泊発電所3号炉 可搬型重大事故等対処設備保管場所 及びアクセスルートについて

令和5年5月25日
北海道電力株式会社

- 保管場所及びアクセスルートに関する第1098回審査会合（令和4年12月6日）において頂いた7件の指摘事項及び有効性評価に関する第1098回審査会合（令和4年12月6日）において頂いた1件の指摘事項について、本資料P5～P22にて回答する（一部回答を含む）。

図1 アクセスルートトンネル平面図及び縦断図

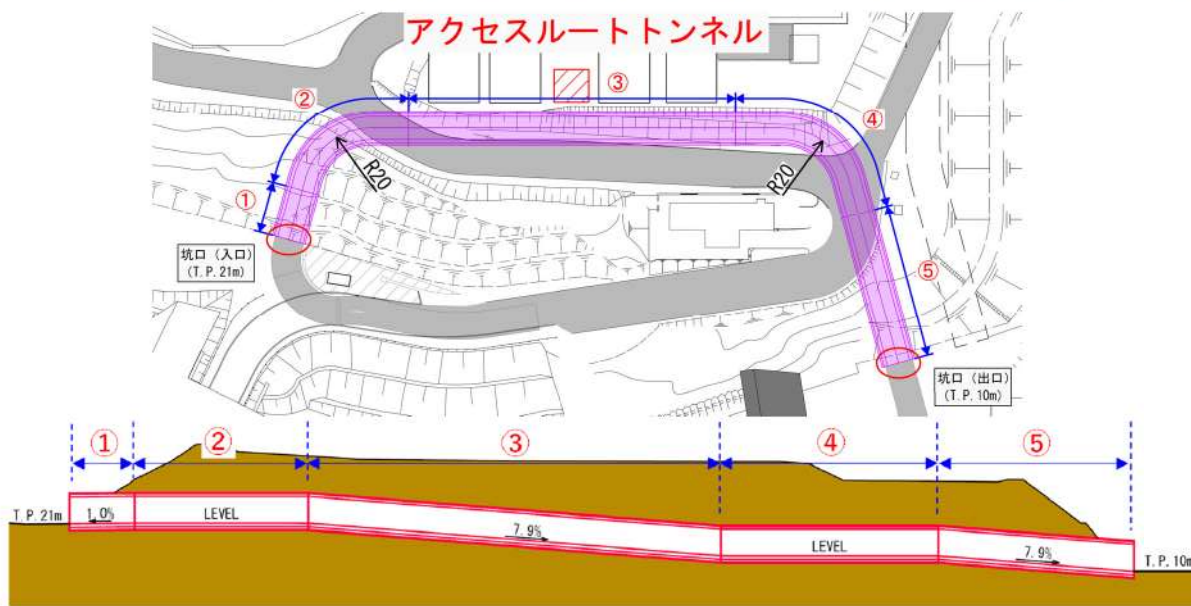
アクセスルートトンネルの勾配、幅員、カーブを含めて、重機が通行可能であることを説明すること。

- ▶ トンネルの勾配は、最大7.9%であるため、車両が登坂可能な勾配である12%※を下回る(図1参照)。
 - ※：車両重量が最も大きい可搬型代替電源車の登坂可能な勾配は12%である。
- ▶ トンネルの内空は、重機を含めた通行車両に対して余裕のある幅員、高さを確保している(図2参照)。
 - ・トンネルへの入域及び退域の際は、緊急時対策所又は中央制御室へ連絡する運用とすることから、トンネル内での車両のすれ違いは発生しない。
 - ・なお、緊急時対策所又は中央制御室への連絡に要する時間及びトンネルを交互通行することになった場合に要する時間については、屋外作業の所要時間に見込んでいる。
 - ・上記の運用については、保安規定に基づく社内規程類に規定するとともに、トンネル設置後に実施する訓練を通じて事故対応が円滑にできるよう改善を図っていく。
- ▶ トンネル曲線部については、可搬型設備のうち車幅・延長が最大となる可搬型代替電源車及び重機(ホイールローダ及びバックホウ)の通行性を考慮している(図3参照)。

図1 可搬型設備の通行に必要な道路幅

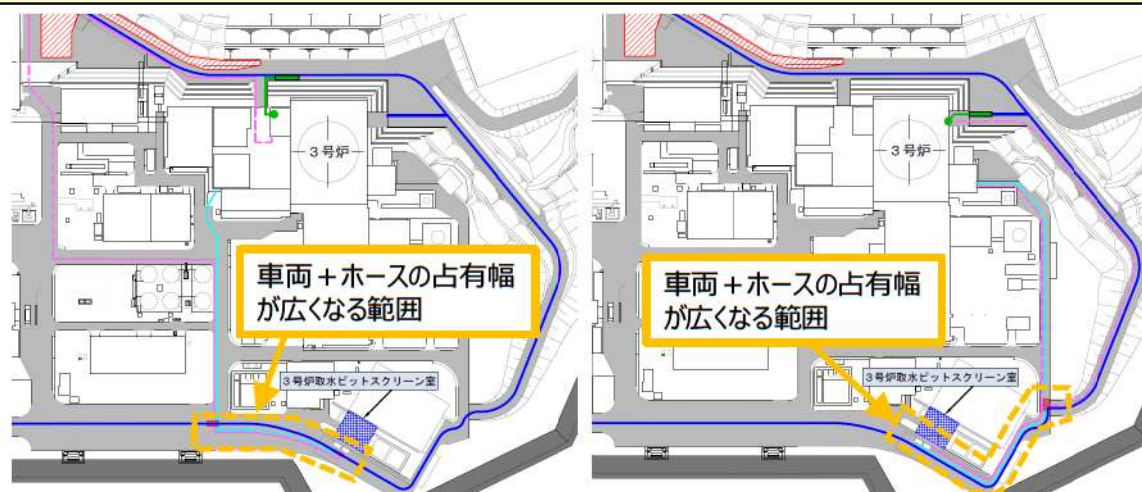
必要な道路幅3.5mについては、最大車幅の可搬型代替電源車約3.0mに余裕を見て設定しているが、タイミングによっては道路にホースやケーブルが敷設されている状況において車両が通行することも考えられるため、S Aの対応状況を想定した上でも道路幅が3.5mあれば十分であることを説明すること。

○可搬型設備の通行に必要な道路幅は、可搬型設備のうち最大車幅の可搬型代替電源車約3m及び可搬型ホースの敷設幅0.9m（150Aホース計3本敷設した場合の占有幅0.45mに余裕を考慮）を考慮して4.0mに変更する。

○今回、可搬型代替電源車についてもタイミングによってはアクセスルートに可搬型ホースが敷設されていることが考えられるため、可搬型設備の通行に必要な道路幅は、可搬型代替電源車通行幅及び可搬型ホース敷設幅を考慮して4.0mと設定した。

図1 2号炉脇の法面における可搬型ホースの敷設作業イメージ

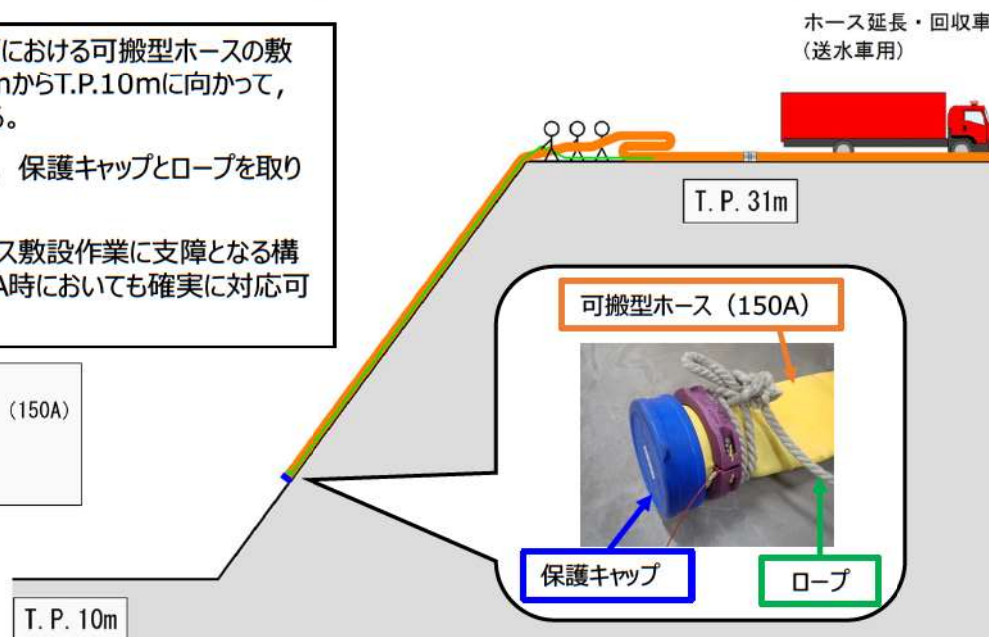
2号炉脇の法面における可搬型ホースの敷設の成立性及び防潮堤を越える海水取水ホースの敷設の成立性について説明すること。

- 2号炉脇の法面箇所における可搬型ホースの敷設は、T.P.31mからT.P.10mに向かって人力で敷設する。法面にはホース敷設作業に支障となる段差はなく、また、訓練の実施により作業の成立性を確認していることから、SA時においても確実に実施可能である。
- ホース敷設後の充水確認及び定期的な点検については、これまでT.P.10mから目視確認を行うこととしていたが、時間経過に伴うホースの状態変化等による漏えいを早期に発見するため、法面上にアクセスルート(要員)として固定梯子を設置し、ホースに近づいて漏えい確認を行うこととした。

図 集水樹シルトフェンス及び放射性物質吸着剤の設置イメージ

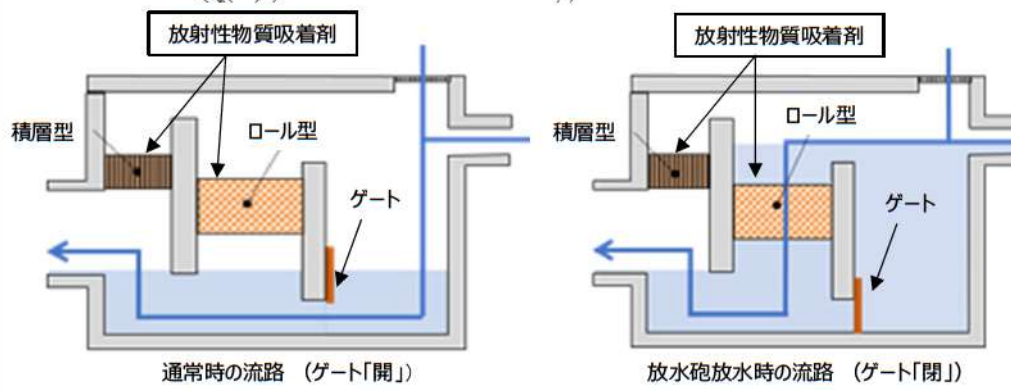
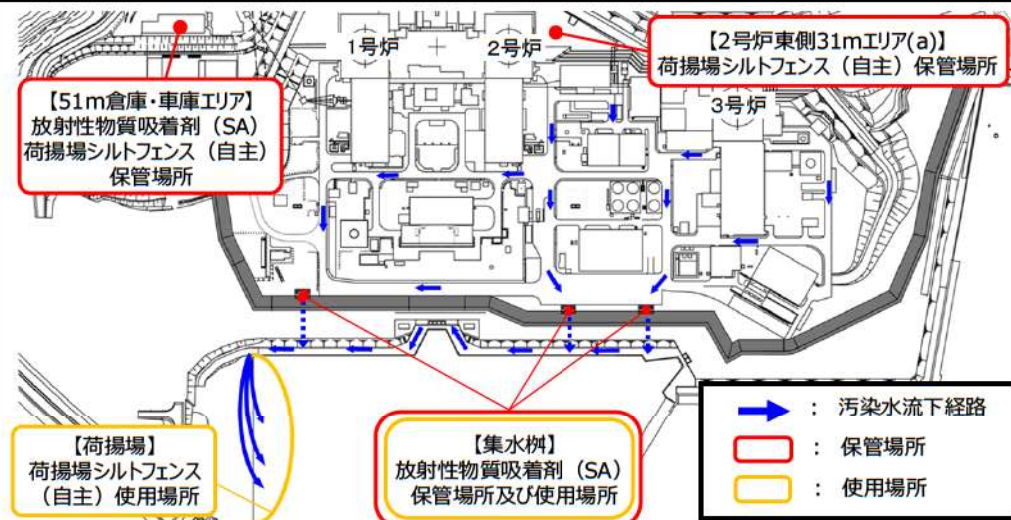
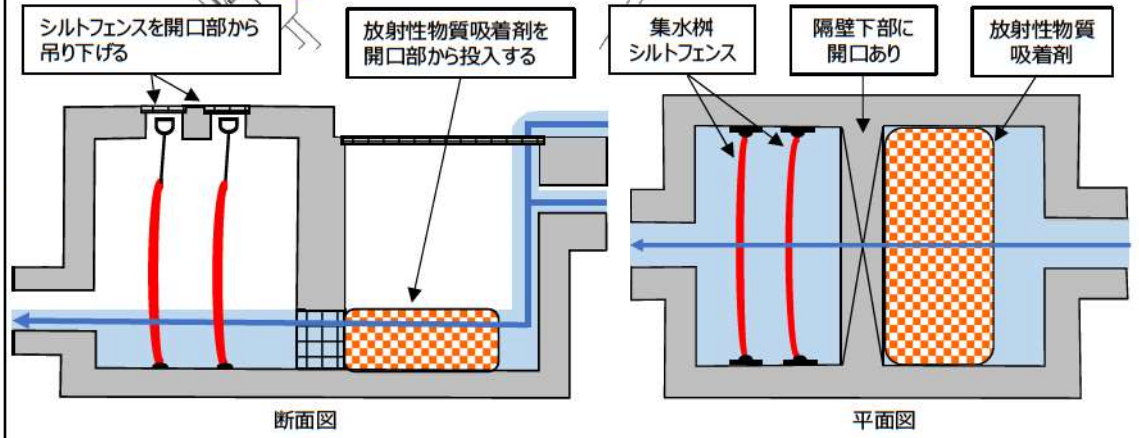
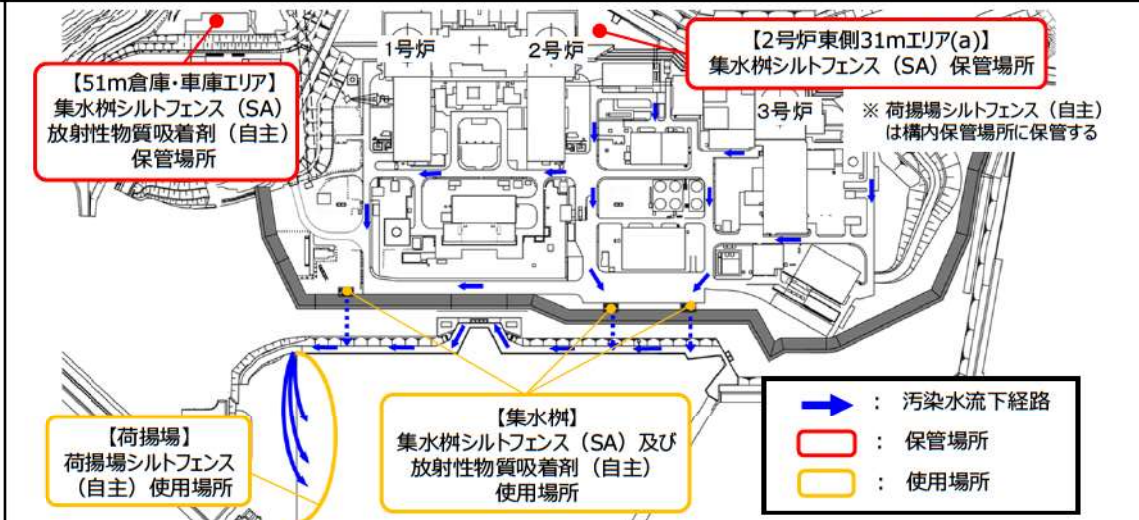
放射性物質吸着剤を使用場所であるT.P.10m盤の集水桝に保管する方針及びシルトフェンスを自主設備とする方針について、先行審査実績を踏まえて設置許可基準規則第55条の基準適合として十分であるか検討し説明すること。

○頑健な集水桝内にて保管しゲート切替にて機能確立する方針から、大規模損壊発生時においても機動的な対応が可能となるよう高台に保管し、使用場所である集水桝まで運搬、設置する方針に変更する。本方針の変更に伴い、放射性物質吸着剤の機能確立には時間を要することから、自主対策設備に変更する。

○先行プラントでは重大事故等対処設備として配備していること及び大規模損壊発生時においても機動的な対応が可能となる体制等を整備していることを踏まえ、新たに集水桝シルトフェンスを配備し、重大事故等対処設備とする。

図2 51m倉庫・車庫内の設備配置の見直し

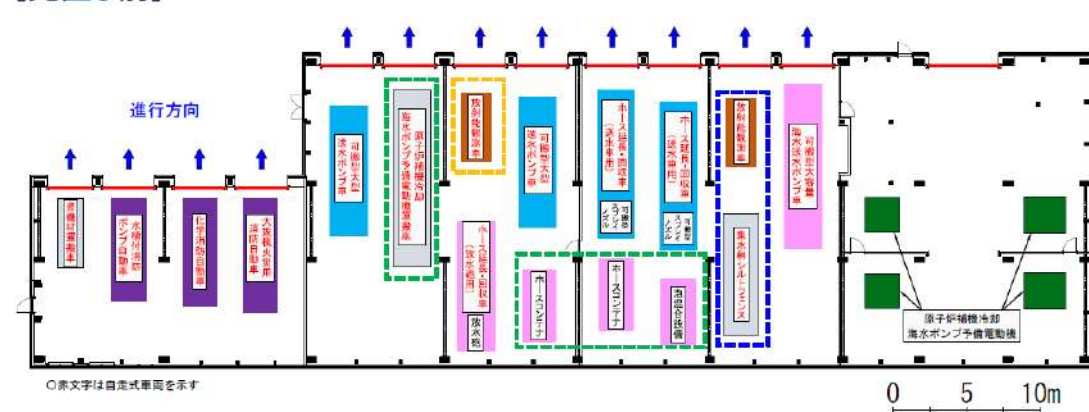
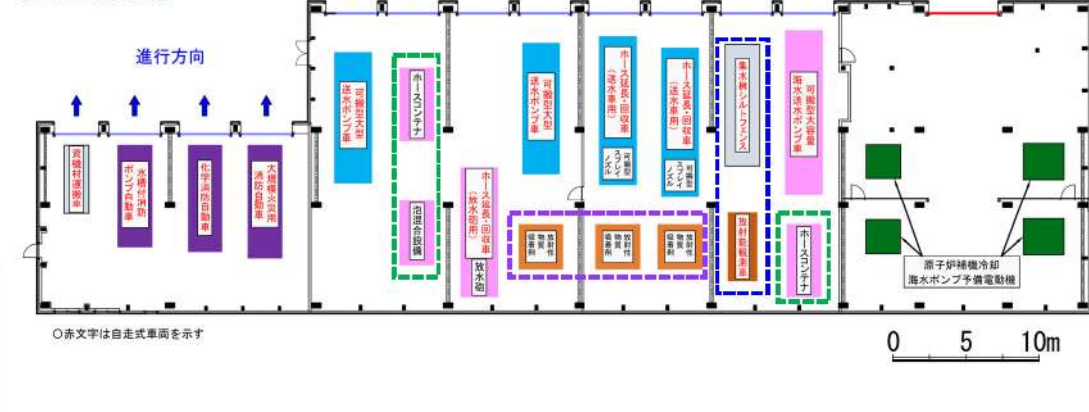
51m倉庫・車庫内に可搬型設備を保管するとしていることについて、先行審査実績を踏まえて、出入口や設備の配置を含めてどのような設計方針とするのか説明すること。

- 51m倉庫・車庫内の設備配置は、先行の審査実績を踏まえ、可搬型設備の移動、運搬に影響を与えないよう以下の方針とした。
 - (1) エント等の故障により、自走式の可搬型設備の移動ができない場合においても、同時に複数の異なる機能が喪失しないように、異なる機能を有する可搬型設備を縦列に配置しない。
 - (2) 設備の重要度の観点から、重大事故等対処設備の前方に自主対策設備を配置しない。
- 上記方針に従い、51m倉庫・車庫内の設備配置を以下のとおり見直した。
 - ・方針(1)を満たすため、「原子炉補機冷却海水ポンプ予備電動機運搬車(資機材)」を51m倉庫・車庫外へ移設し、「ホースコンテナ(重大事故等対処設備)」及び「泡混合設備(重大事故等対処設備)」の配置を変更した。(: 緑破線箇所)
 - ・方針(2)を満たすため、「集水柵シルトフェンス(重大事故等対処設備)」と「放射能観測車(自主対策設備)」の配置を入れ替えた。(: 青破線箇所)
 - ・方針(2)を満たすため、「放射能観測車(自主対策設備)」を51m倉庫・車庫外へ移設した。(: 黄破線箇所)
 - ・可搬型設備の移動、運搬に影響を与えない位置に、「放射性物質吸着剤(自主対策設備)」を配置した。(: 紫破線箇所)

図1 51m倉庫・車庫エリアからのアクセスルートの道路拡幅イメージ

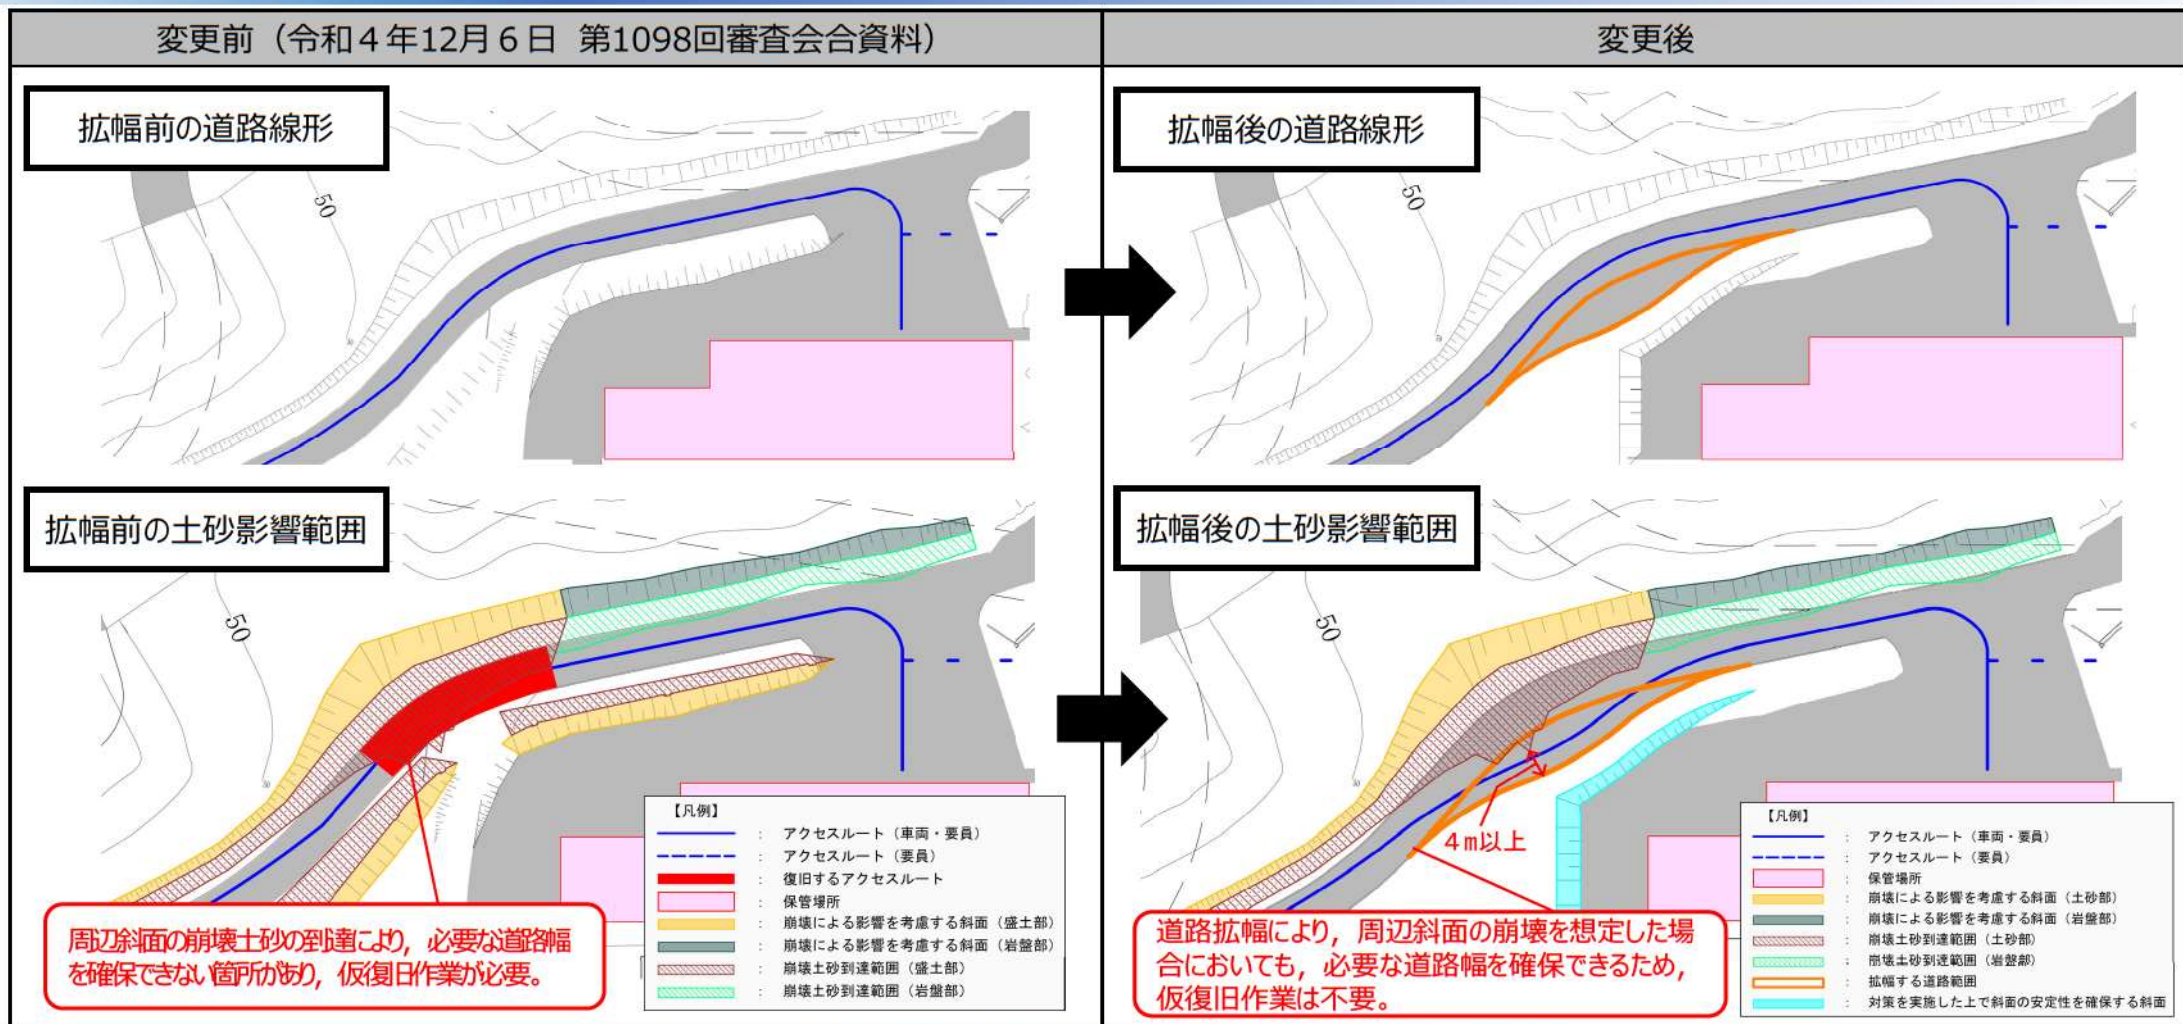
屋外作業の制限時間が一番厳しい作業として挙げている蒸気発生器への注水確保(海水)の余裕時間が14分となっていることについて、蒸気発生器への注水確保はPWRにとって重要な作業であるため、先行審査実績を踏まえて余裕時間の考え方を検討し説明すること。

- 第1098回審査会合において、蒸気発生器への注水確保(海水)の制限時間に対する余裕時間の考え方として、訓練実績等を踏まえて算定した所要時間に対して十分な余裕時間を確保した上で作業時間を設定していることから、作業完了時間から制限時間までの余裕時間が14分であっても有効性評価の制限時間以内に確実に対応可能であると説明した。
- 今回、蒸気発生器への注水確保(海水)はPWRにとって重要な作業であることから、先行審査実績を改めて確認し、先行プラントでは屋外作業の制限時間が一番厳しい作業に対して作業完了時間から1～3時間程度の余裕時間を確保していることを確認した。
- そのため、本作業の余裕時間の確保が必要と判断し、以下の対応を実施することとした。
 - (1) アクセスルート復旧作業を想定していた51m倉庫・車庫エリアからのアクセスルートについて、道路の拡幅を行うことにより周辺斜面の崩壊を考慮しても可搬型設備の運搬に必要な道路幅を確保し、アクセスルート復旧作業を不要とした(図1参照)。
 - (2) 蒸気発生器への注水確保(海水)の作業について、要員数を3名から6名に増員することにより作業時間を4時間10分から3時間20分に短縮した。
- 対応の結果、本作業の余裕時間は2時間04分となり、先行審査実績を踏まえても同程度の余裕時間が確保されていることを確認した(表1及び図2参照)。

図2 「外部電源喪失時に非常用所内交流電源が喪失し, 原子炉補機冷却機能の喪失及びRCPシールLOCAが発生する事故」のタイムチャート(抜粋)

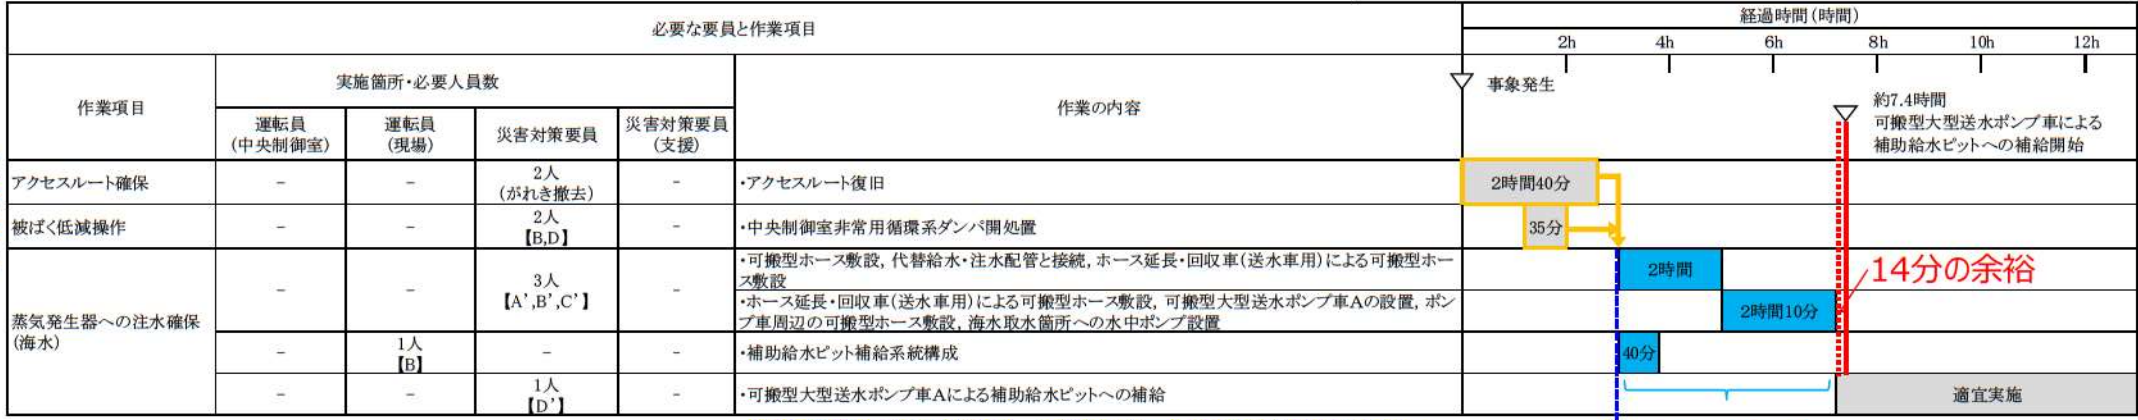
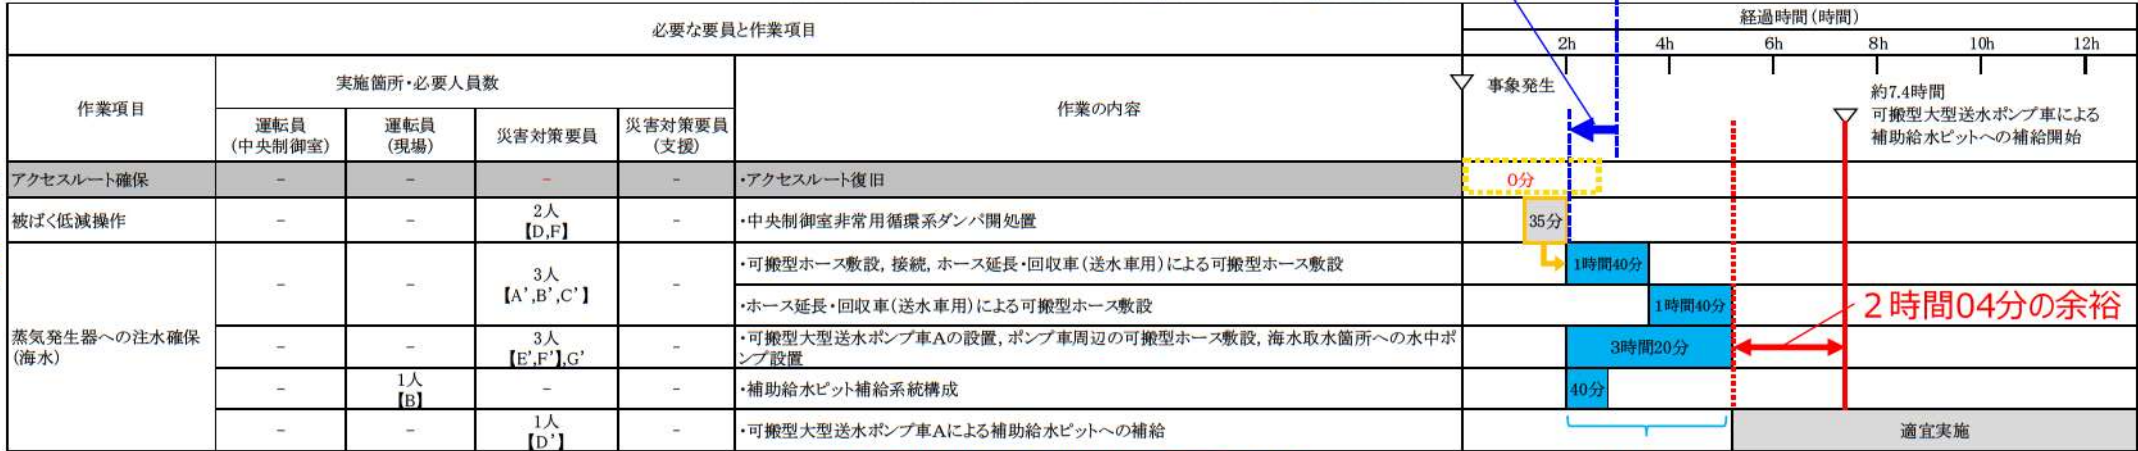
可搬型重大事故等対処設備保管場所及びアクセスルートで指摘した屋外作業の余裕時間(上記指摘事項)については、全交流動力電源喪失のタイムチャートを含めて対応すること。

「(1)道路の拡幅」により, アクセスルート復旧作業を不要とし,
屋外作業の作業着手時間を3時間後から2時間後に前倒した

「(2)屋外作業の作業要員の見直し」により,
作業時間を4時間10分から3時間20分に短縮した。
